改善箇所説明図

リコール届出番号：外3379

リコール開始日：令和4年4月11日

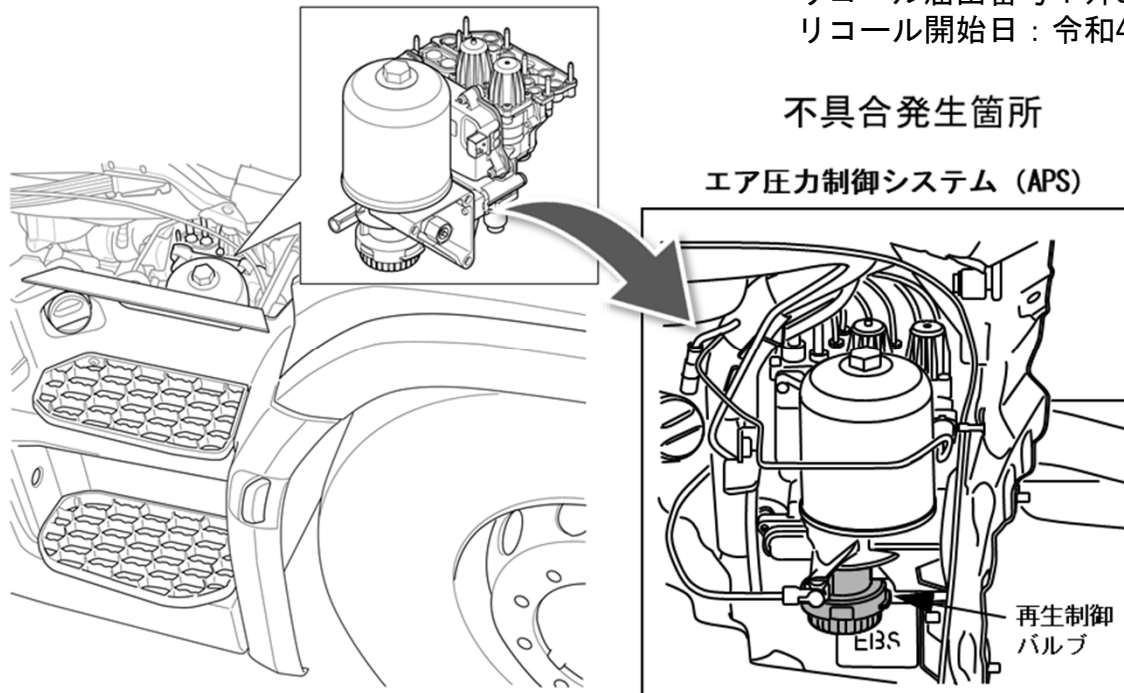
エア圧力制御システム（APS）において、エアドライヤ再生制御バルブの設計が不適切なため、エア圧力の気密が保持できないものがある。そのため、エア漏れが発生し、警告灯が点灯する又は、エンジン始動後にエア圧力が上がらないことでパーキングブレーキが解除できず、走行できなくなるおそれがある。

全車両、エア圧力制御システムのエアドライヤ再生制御バルブを対策品と交換する。
